TIPO DE DOCUMENTO: RELATÓRIO DE ACESSIBILIDADE	NÚMERO DO DOCUMENTO: ARQ-RA-IFSUD-JF-R00-004	REV. 0
	TÍTULO DO DOCUMENTO: RELATÓRIO DE ACESSIBILIDADE – IF SUDESTE JUIZ DE FORA MG		FOLHA: 1 / 58

RELATÓRIO DE ACESSIBILIDADE BLOCO ADMINISTRATIVO

**INSTITUTO FEDERAL DE EDUCAÇÃO, CIÊNCIA E TECNOLOGIA DO
SUDESTE DE MINAS GERAIS**

Figura 6 - Sugestão sanitário acessível 2º pavimento e localização aparelho eletromecânico de acesso ao palco.

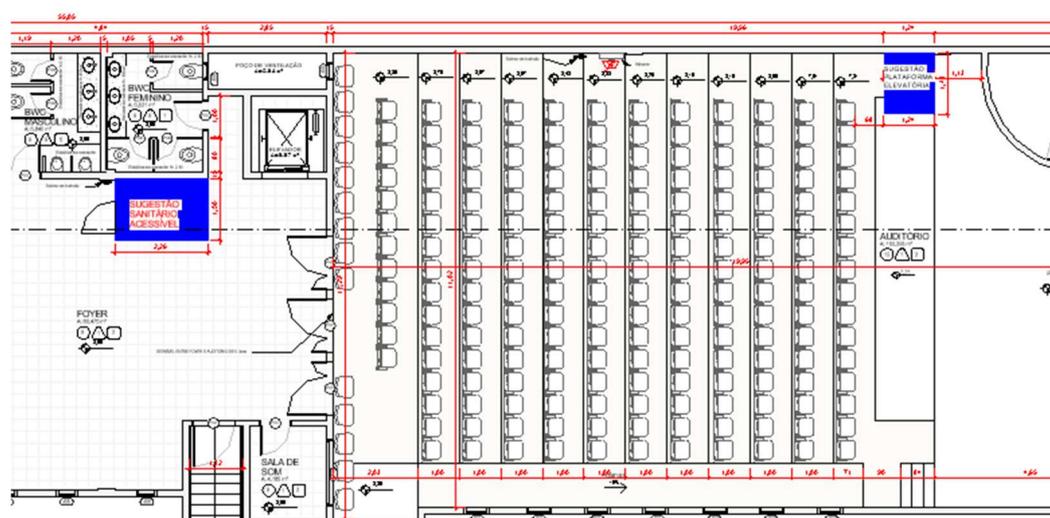
Auditório – O auditório existente na edificação deverá passar por adaptações para se tornar acessível, 5% dos assentos totais devem ser destinados a P.C.R, P.O e a P.M.R. Também deve ser previsto corrimão na circulação de acesso a plateia. O palco possui desnível vencido apenas por escadas, não permitindo acesso a P.C.R. neste caso como construir uma rampa pelas dimensões existentes seja inviável a sugestão é que seja previsto equipamento eletromecânico, instalado fora do campo visual da plateia, modificando assim o layout interno conforme sugestão Folha nº06
